Verslag huishoudelijke elektrische installatie op laagspanning en zeer lage spanning

Referentie: **009-20261016-04**	Datum controle: **16/10/2026**
Keurder: **009**

Eigenaar:	**Onbekend**	EAN-code:	**541448811000034322**
Adres installatie:	**Torrestraat 26A, 9280 - Lebbeke**	Nummer teller(s):	**57004920**
		Distributienetbeheerder installatie:	**Fluvius**

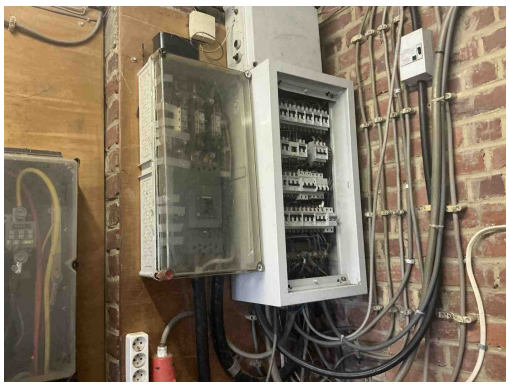
Inbreuk(en):

B29 - Het elektrisch verdeelbord in een huishoudelijke ruimte is niet voorzien van een deur (Boek1: 5.3.5.1).

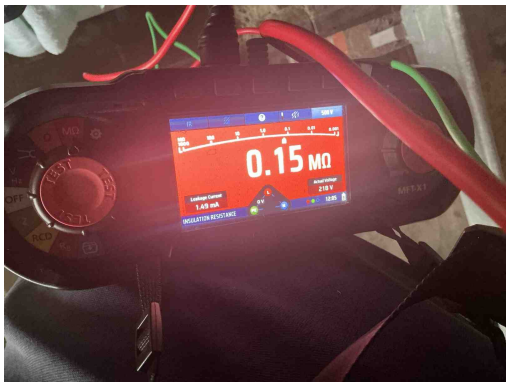
Inbreuk(en):

I01 - De waarde van de isolatieweerstand per kring dient tenminste 0,50 Mohm (1000 x Utest) te zijn (Boek 1: 6.4.5.1).
Opmerking: Bovenste rij en onderste rij

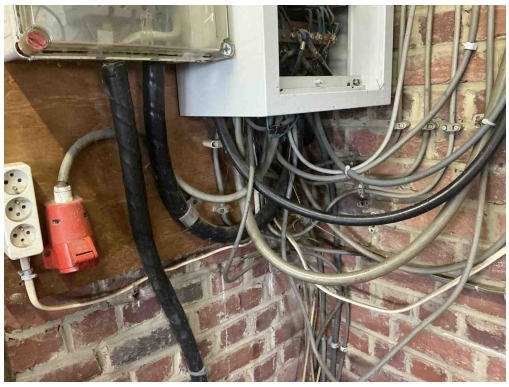
Inbreuk(en):

C13 - Onvoldoende bevestiging van de leiding(en) (Boek 1: 5.2.9.5).

B34 - Het kabeltype van de meterbord verbinding aan de oorsprong van de installatie beantwoord niet aan de minimale vereisten vastgelegd door de distributienet beheerder. (Boek1: 1.5 + SYNERGRID C1/107)
Opmerking: Exvb dient door ontbrandbare grond te komen

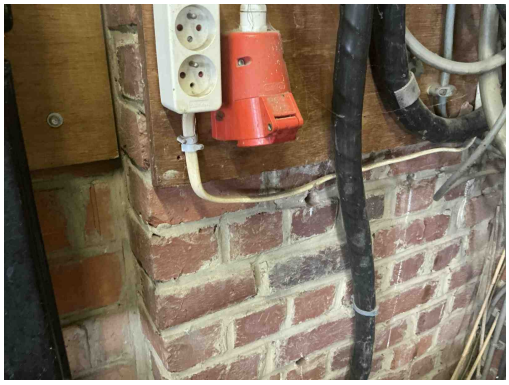
Inbreuk(en):

C27 - Het gebruik van geleiders van het type VTLmB (côte-à-côte) is niet toegestaan (Boek 1: 1.4.2.1).

B34 - Het kabeltype van de meterbord verbinding aan de oorsprong van de installatie beantwoord niet aan de minimale vereisten vastgelegd door de distributienet beheerder. (Boek1: 1.5 + SYNERGRID C1/107)
Opmerking: Exvb dient door ontbrandbare grond te komen

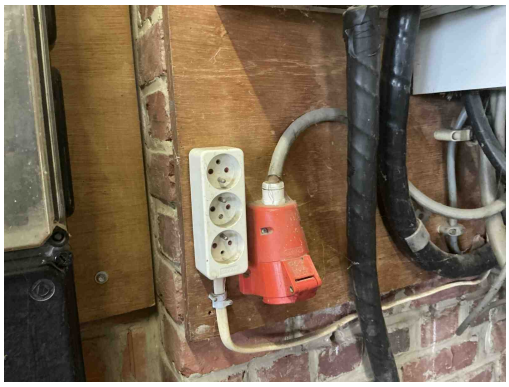
Inbreuk(en):

T21d - Het elektrisch materieel is niet geplaatst volgens de voorschriften van de fabrikant/ regels van goed vakmanschap. (Boek 1: 1.4.1.3) Oa materiaal niet geschikt voor de toepassing. Zie plaatsingsfiche fabrikant.
Opmerking: Verlengdoos dient niet voor vaste aansluiting

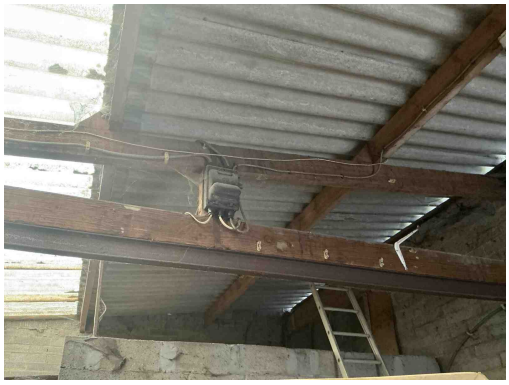
Inbreuk(en):

B02 - Het elektrisch verdeelbord is onvoldoende bereikbaar (Boek 1: 5.3.5.1).

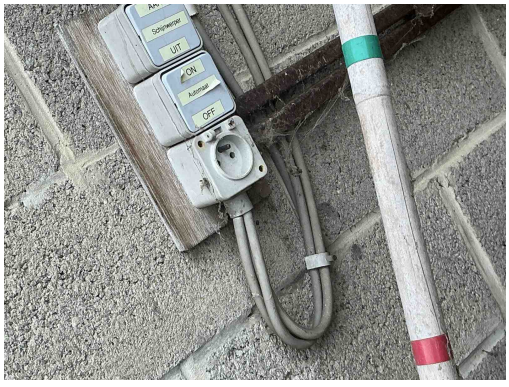
Inbreuk(en):

T23 - Het elektrisch materiaal is beschadigd. (Boek 1: 1.4.1.3).

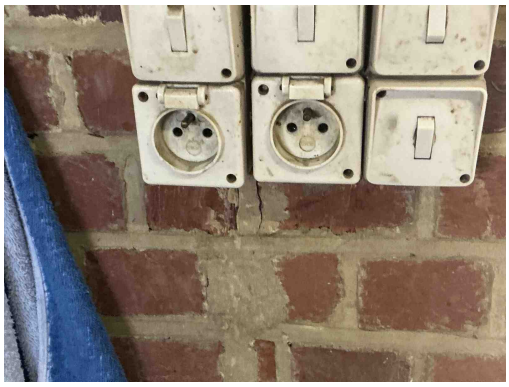
Inbreuk(en):

T23 - Het elektrisch materiaal is beschadigd. (Boek 1: 1.4.1.3).

T11 - De contactdozen waarvan de toegekende stroomsterkte maximaal 16A en de toegekende spanning maximaal 250V bedraagt en niet bedoeld zijn voor de voeding van een of meerdere verbruikstoestellen voor een specifiek doel en niet geplaatst zijn in of op schakel- en verdeelborden, beschikken niet of IPXX-D (incl. gemeenschappelijke delen residentieel geheel) (Boek 1: 4.2.2.3/5.3.5.2).

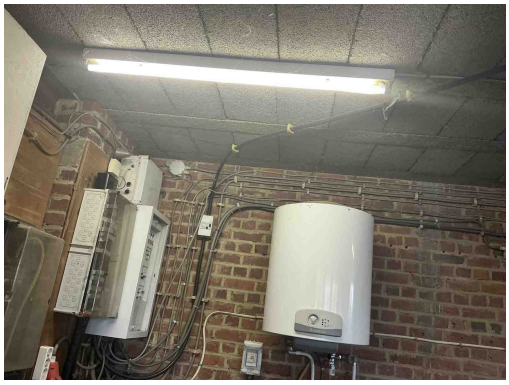
Inbreuk(en):

Exvb dient door ontbrandbare grond te gaan

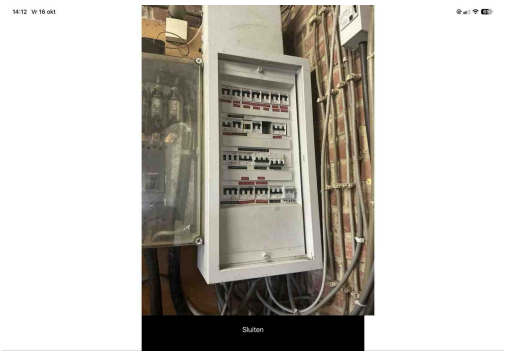
Inbreuk(en):

B06 - Het elektrisch verdeelbord heeft niet de minimale beschermingsgraad IPXX-B in een gewone ruimte (Boek 1: 4.2.2.3).

B17 - De voedingsspanning is niet op elk bord vermeld (Boek 1: 3.1.3.3).

D03 - Er is geen differentieelstroominrichting van maximum 300 mA geplaatst in het begin van de elektrische installatie van een residentieel geheel (incl. in de gemeenschappelijke delen) (Boek 1: 4.2.4.3, 4.2.4.4).

D05 - Er is geen ondergeschikte differentieelstroominrichting van maximum 30 mA geplaatst voor de beveiliging van de ruimte(n) die een badkuip en/of douche bevatten (Boek 1: 4.2.4.3).

D26 - Er is geen ondergeschikte differentieelstroominrichting van maximum 30 mA geplaatst voor de beveiliging van wasmachine/afwasmachine/droogkast (Boek 1: 4.2.4.3.b).
